Mission régionale d'autorité environnementale

**Avis délibéré en date du 26 juillet 2018  
de la Mission régionale d'autorité environnementale sur le projet  
d'installations de traitement de surface de l'entreprise MICRONOR à  
Émerainville (77)**

Figure 1 : Présentation des abords du site dans un périmètre d'au moins 100 m.

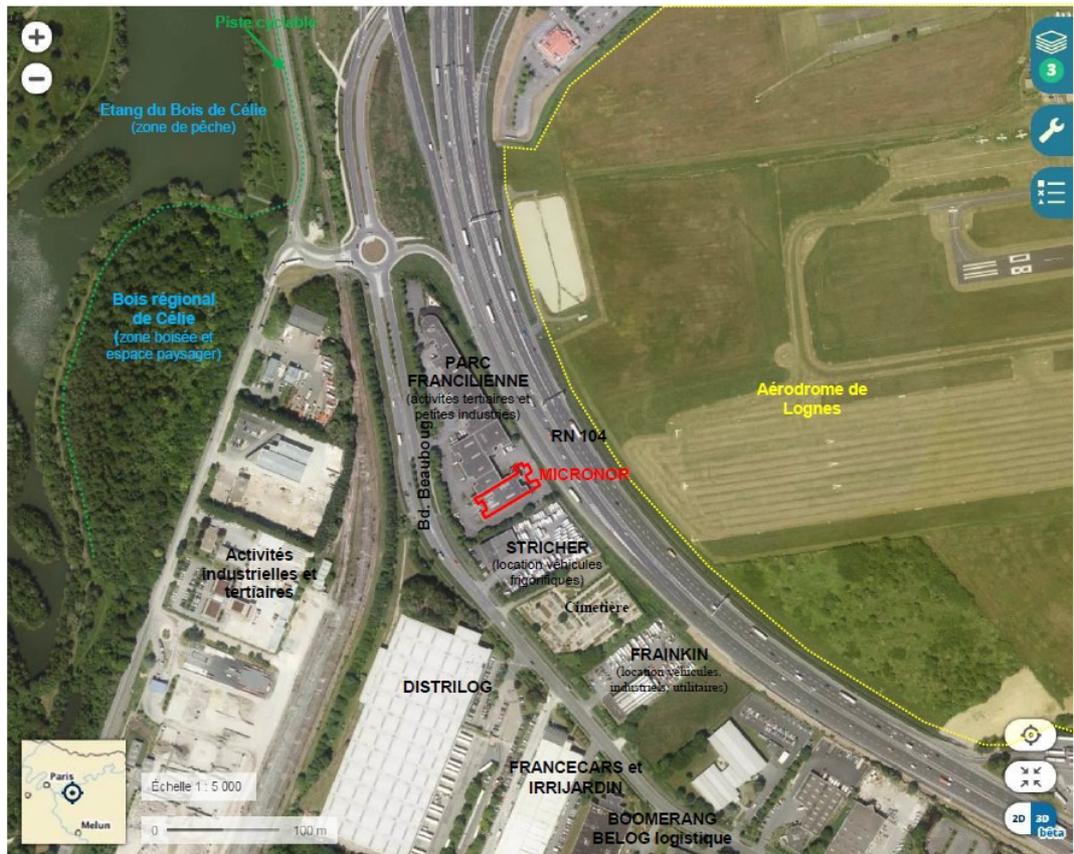
L'entreprise Stricher, au sud (voir photo ci après) est spécialisée dans la location de véhicules professionnels. Les autres lots du bâtiment (« Parc Francilienne ») où est implantée la société MICRONOR abritent un futur restaurant et un magasin de quincaillerie, établissements recevant du public (ERP) de catégories 4 et 5.
